Název Stavby dle SoD: III/0069 Unhošť - Pletný Újezd Název stavebního objektu/provozního souboru (SO/PS): SO 101 Komunikace	Číslo SO/PS / / pořadí Změny SO/PS: 01	Číslo ZBV: 1
--	---	------------------------

Změnový list

Zdůvodnění změn ZBV č.1 SO 101 Komunikace - upřesnění v rámci zpracování realizační dokumentace stavby
Dílčí změna 1 - Lokální sanace v intravilánu města Unhošť
PDPS řeší opravu lokálních poruch jenom vyfrézováním a znovu vyplněním asfaltovou směsí ACP v tl. 70 mm.Po provedení pasportizace před zahájením stavby bylo zjištěno, že vozovka jeví v lokálních místech a v místě stávající kanalizace značné deformace. Po odfrézování komunikace bylo provedeno místní šetření za účasti TDI objednatele a zhotovitele. Následně byly určené místa k lokální sanaci z důvodu neunosného podloží vozovky viz szz na pláni doklad č.11. Skladba vozovky bude následující: ACO 11 tl.40mm, ACL 16 tl. 50mm a 80 mm, ACP 70mm a sanace konstrukčních vrstev vč. aktivní zóny v tl. 0,5m. Sanace bude realizovaná výměnou nevhodného materiálu za ŠD 0/63. viz vyjádření TDI doklad č.13 a souhlasne stanovisko AD doklad č.14
Dílčí změna 2- Změna výměry pokládky silničních obrub – navýšení počtu

Věc: Vyjá

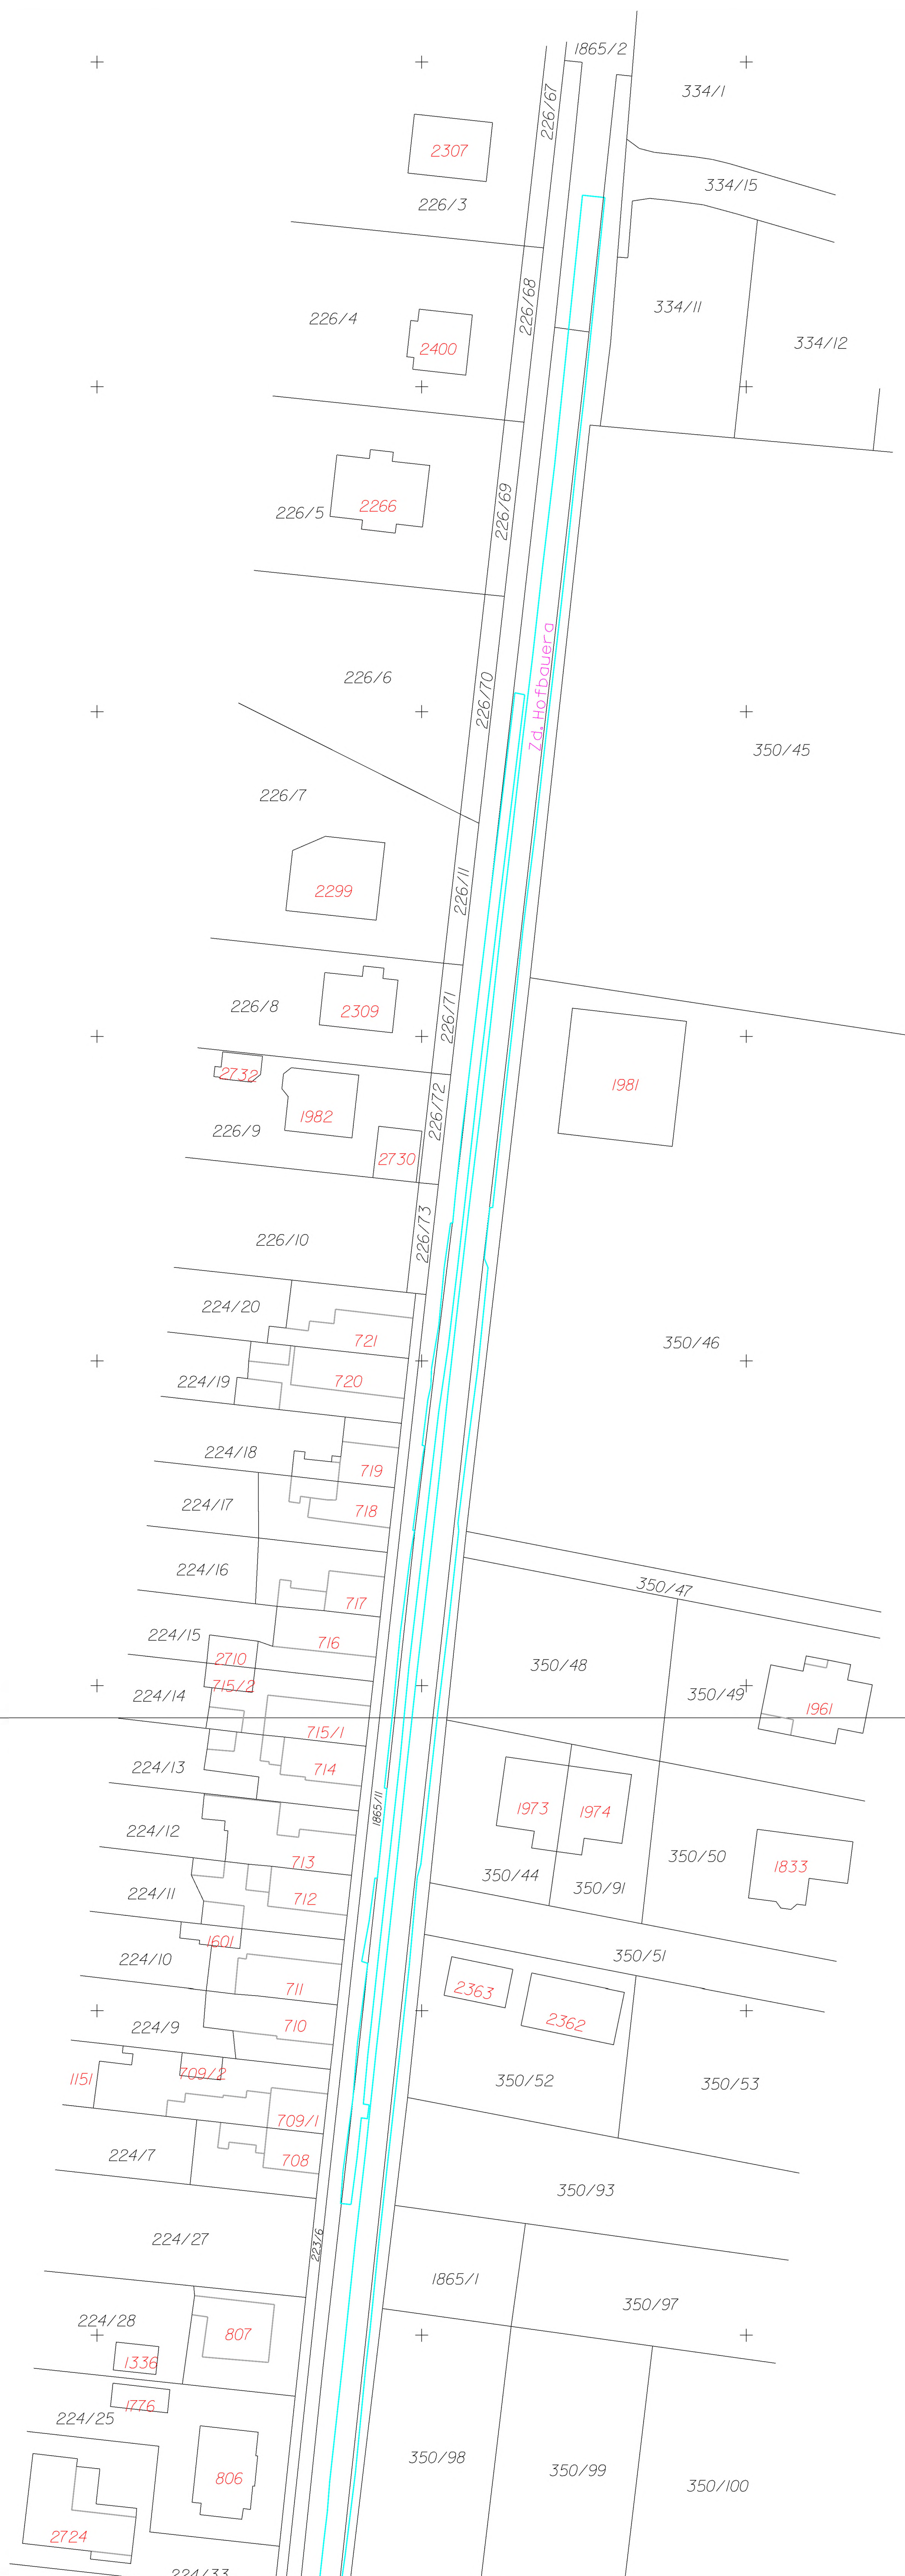
Dílčí změna 6 - Navýšení výměry ACO11 a ACL 16
Na základě skutečného geodetického zaměření byla plocha navýšená. viz geodetický protokol - doklad č.16
Dílčí změna 7 - Zhotovení propustku v km 1,080 a sanace římsy propustku v km 0,780 vč.úpravy zadržného systému
V dokumentaci PDPS propustek ani svodidlo v km 1,080 nebylo řešeno a sanace propustku v km 0,780 pouze jedno čelo.
Na základě upřesnění v rámci realizační dokumentace bude v km 1,080 stávající nefunkční propustek vybourán a v místě stávajícího propustku bude zřízený nový propustek DN 400. Po obou stranách propustku a místě vtoku a výtoku budou z bezpečnostních důvodů nově osazena silniční svodidla.Z důvodů nevyhovujícího stavu říms po obou stranách propustku v km 0,780 budou sanované římsy na obou stranách propustku viz zápis viz zápis z KD 12.4.2023 bod D. odst. 1.2 doklad č.10 viz vyjádření TDI doklad č.13 a souhlasne stanovisko AD doklad č.14

Sanace ... 2.313 m²

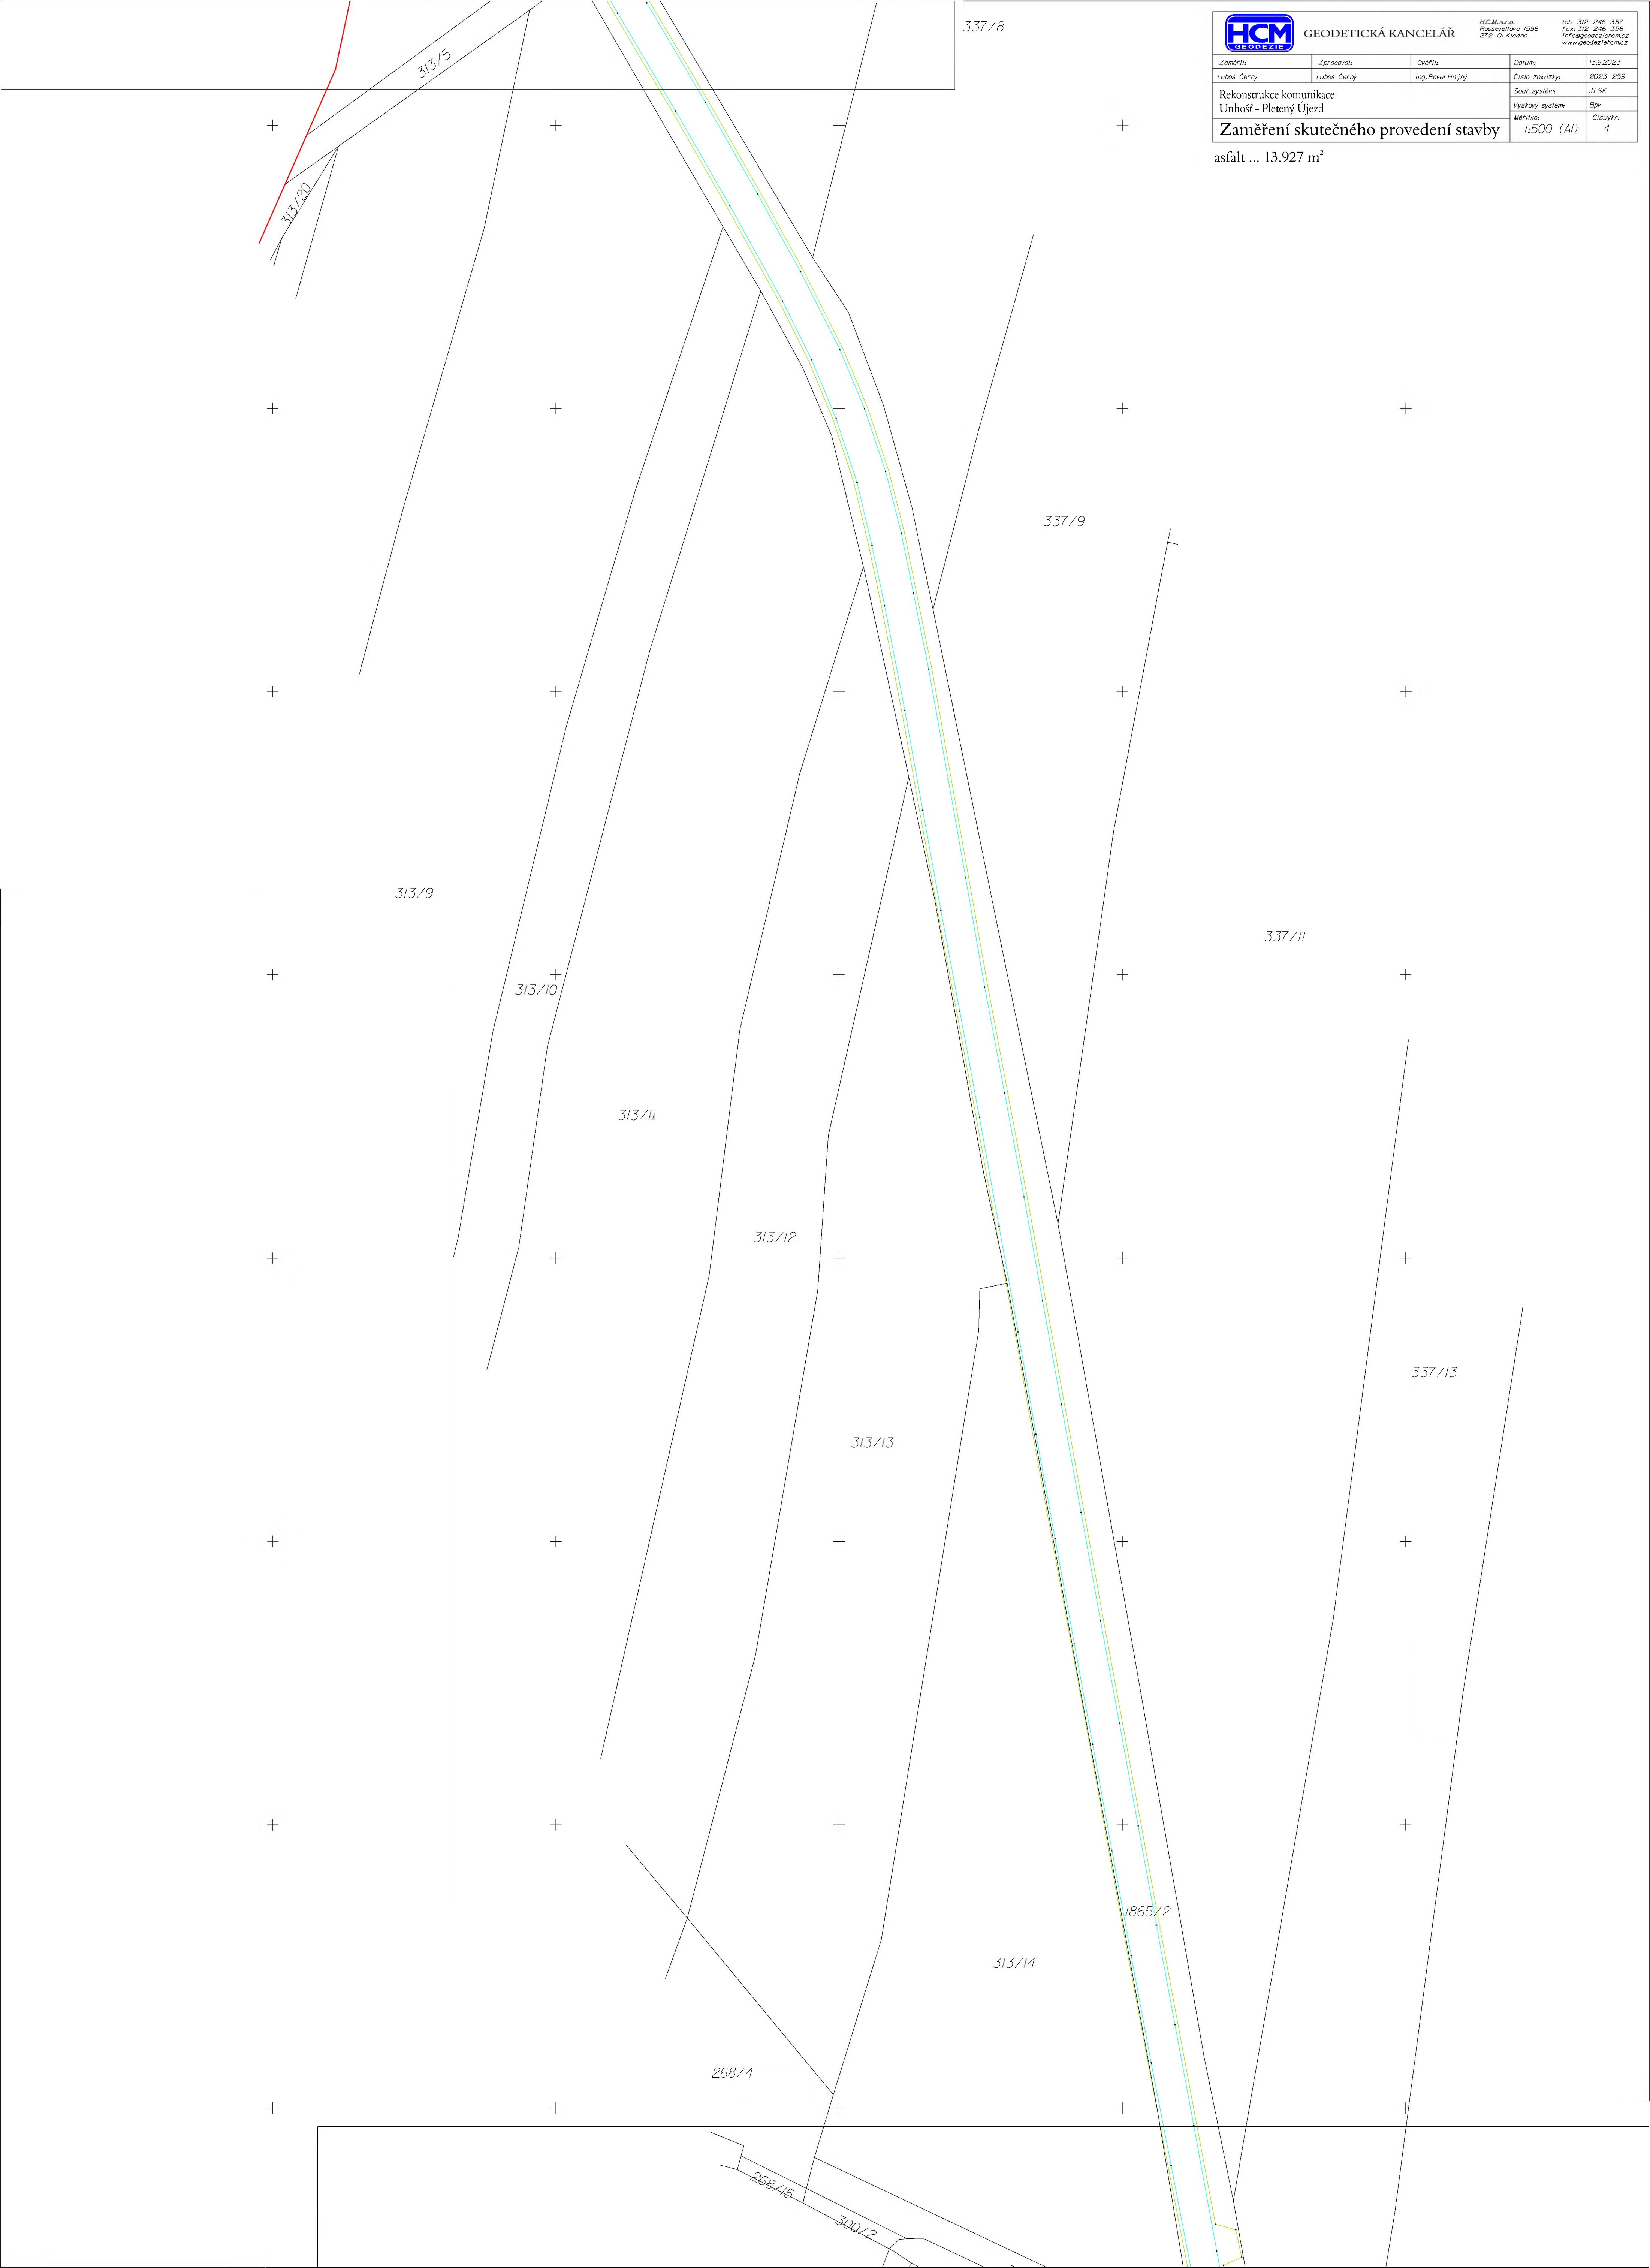
asfalt ... 13.927 m²

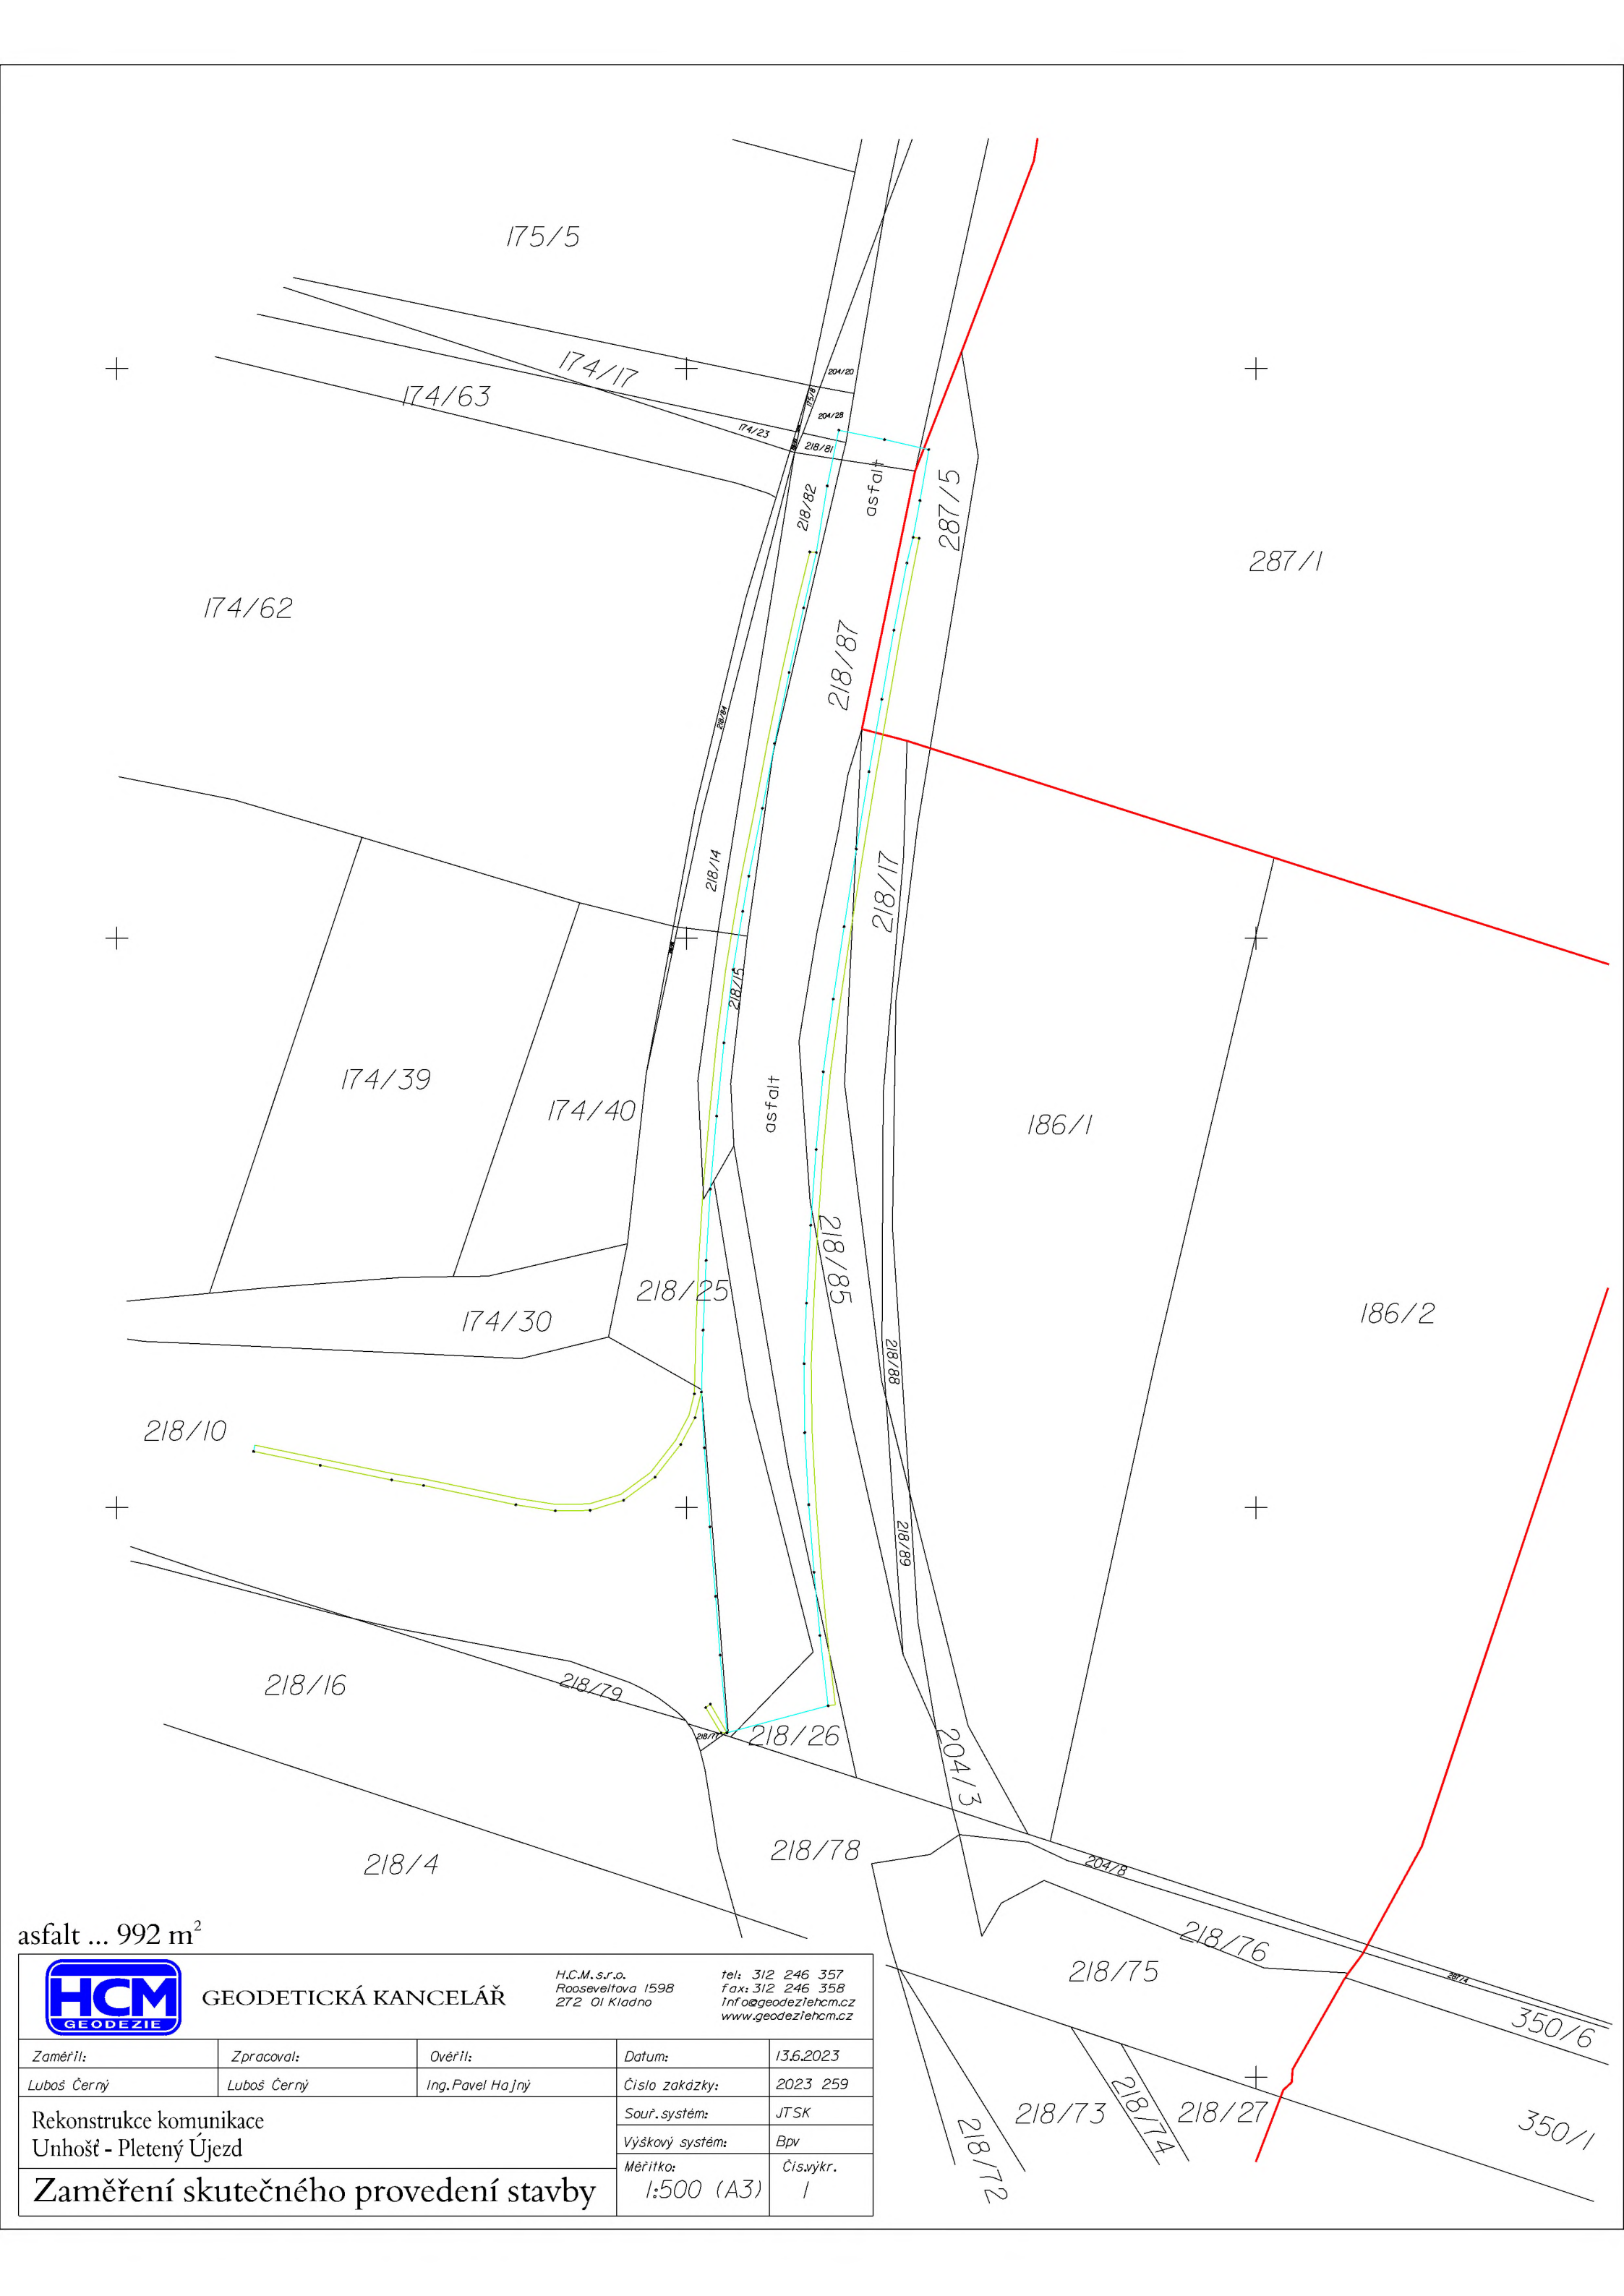
asfalt ... 992 m²
